# ANÚNCIO DE RECALL

Algumas bicicletas **Cannondale** foram vendidas equipadas com freio a disco e com a alavanca dianteira do *quick release* (alavanca de abertura rápida), que pode entrar em contato com o disco do freio quando instalado incorretamente ou sua alça pode abrir enquanto em movimento. Um exemplo de bicicleta cuja alavanca dianteira do *quick release* é capaz de se abrir o suficiente para entrar em contato com o disco do freio pode ser visto na Figura 1 abaixo. Um exemplo de bicicleta com cuja alavanca do *quick release* não é capaz de entrar em contato com o disco de freio é demonstrado na Figura 2. Quando um *quick release* como o demonstrado na Figura 1 está imprópriamente ajustado ou sua alça se abre em uma bicicleta a qual também tem freio de disco dianteiro, o *quick release* pode se prender no conjunto de freio dianteiro. Se isso ocorrer, a roda dianteira pode se soltar ou parar de repente e o ciclista pode perder o controle da bicicleta, sofrendo um sério risco de acidente.

**Figura 1. Alavanca de quick-release com potencial de contato**      **Figura 2. Alavanca de quick-release com abertura**

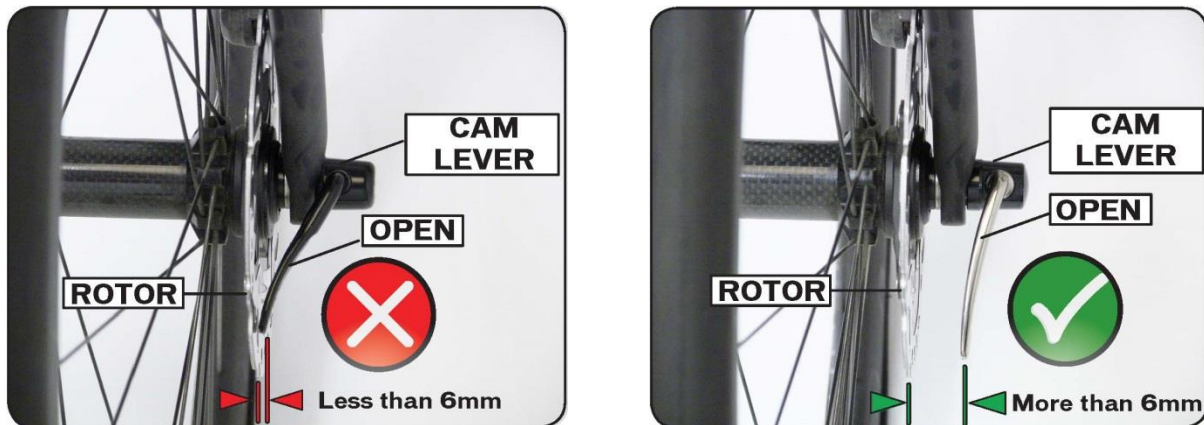
**MODELOS AFETADOS:** Qualquer bicicleta **Cannondale** equipada com freio a disco dianteiro e que a alavanca de *quick release* ter contato com o conjunto do freio a disco quando totalmente aberta está sujeita a este recall. Bicycletas com a alavanca de *quick release* que tem um espaço de no mínimo 6 milímetros, o que é equivalente à distância de 2 lápis, entre a ponta da alavanca e o rotor do disco de freio não é considerada um modelo afetado. Se você pode colocar dois lápis entre o *quick release* totalmente aberto e o rotor do disco do freio de sua bicicleta não é um modelo afetado. Para um vídeo demonstrativo sobre este teste, por favor visite o site [www.quickreleaserecall.com](http://www.quickreleaserecall.com).

**O QUE A CANNONDALE FARÁ AOS PROPRIETÁRIOS DE BICICLETAS EM RECALL:** Se você é proprietário de uma bicicleta sujeita a este recall, a **Cannondale** irá providenciar a você — através de um lojista **Cannondale** a substituição do *quick release*, incluindo sua instalação gratuita. Por favor, visite um lojista **Cannondale**.
